S / 35/ 452/ 22

Věc: Vyjádření k technické infrastruktuře na akci: 2019 127 – Rekonstrukce komunikací, inženýrských sítí a zelených ploch v areálu Černá Pole Mendelu Část A: Vstup ze severovýchodu
MČ Brno – sever, k. ú. Černá Pole

Obr. 8 Ochrana kmene –
modelová ukázka 1 (4.2.4.2)

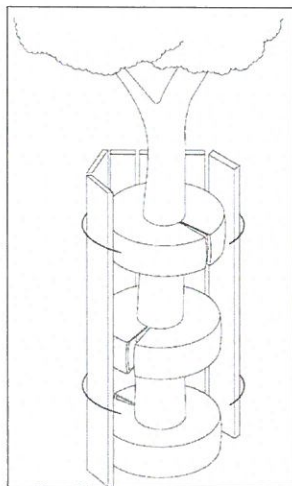
- Ochrana stromu před mechanickým poškozením – Kmen stromu, v jehož blízkosti se bude pohybovat mechanizace, bude pevně obedněn do výše koruny. Ochanné zařízení bude připevněno bez poškození stromu a vůči kmenu bude vypořádáno. Nesmí být nasazeno bezprostředně na kořenové náběhy. (viz. příloha č. 1) Koruna stromu bude chráněna před poškozením stavebními mechanizmy (ochrana kosterních větví proti oděru, větve ohrožené stavebními mechanizmy budou nahoru vyvázané, místa úvazků budou podloženy...).
